意見書：基本高水，河川整備基本方針，河川整備計画について

武庫川流域委員会 松本 誠委員長殿

2006 年 5 月 3 日 奥西一夫

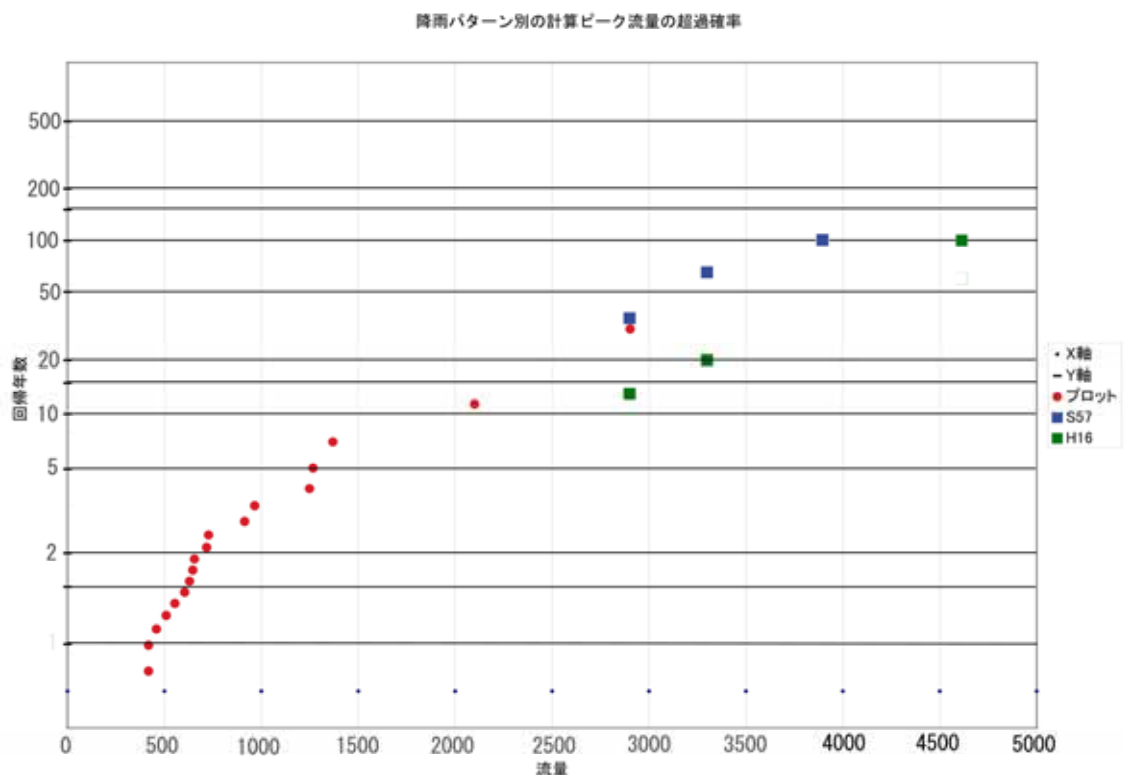
中川委員の意見書（第 32 回委員会資料 4-2）を援用するまでもなく，治水事業は段階的により高いレベルを目指して行われるべきもので，河川整備基本方針が実現された時点では，さらに高度の治水安全度を目指す基本方針が採択されるものと考えられる。このことを考えると，各段階の治水事業の計画規模と目標流量の関係は一貫性のあるものでなければならない。またそれは過去の水害実態を反映する洪水流量の統計とも整合したものでなければならない。この点を具体的に考察するために，総合治水 WT に県から提出された平成 16 年型と昭和 57 年型の降雨パターンによるピーク流量と対応する 24 時間雨量の関係を，流量統計のグラフ（県の資料に基づき筆者作成）に乗せたものを下図に示す。

ここで平成 16 年型と記したものは、棄却条件のクリアーするために細工を施されたもので、「平成 16 年型もどき」とでも言うべきものである。総合治水 WT に提出した意見書では 4651m³/s に対応する 24 時間降雨の回帰年数を 60 年としていたが、第 40 回委員会資料 2-7 にもとづき、100 年に訂正している。取り上げられている降雨パターンはこの 2 つだけではないが、100 年確率以外のピーク流量が公表されているのはこの 2 パターンについてのみである。この図は降雨の生起確率とその降雨に対応するピーク流量の生起確率が同じと仮定してプロットされているが、平成 16 年型の降雨パターンによる計算結果はピーク流量の統計とかなりずれる。このことから逆に、平成 16 年型の降雨パターンでは降雨の生起確率とピーク流量の生起確率が同じではないことが分かる。すなわち、1/100 の計画規模として計算されたピーク流量の超過確率は 1/100 ではなくもっと小さい(1/250 程度と読み取れる)ことがわかる。これに比べると昭和 57 年型の降雨パターンは流量統計とかなり整合しているが、完全に整合しているわけではない。
